Lancia

Musa

Se enciende el testigo luminoso de control del motor.

BOLETÍN INFORMATIVO

Caja del filtro del combustible:

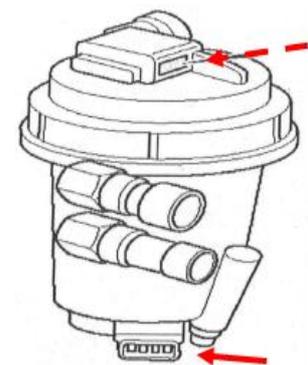
Además, también deberá comprobarse, entre otras cosas, la fecha de fabricación de la caja del filtro del combustible (foto/ etiqueta, ver flecha con raya discontinua). Si el código de la fecha es 2835, habrá que sustituir la caja del filtro del combustible.

Indicación: Comprobar que el enchufe esté encajado correctamente. (Posición/ ver la flecha).

Nº Recambio: 46849581
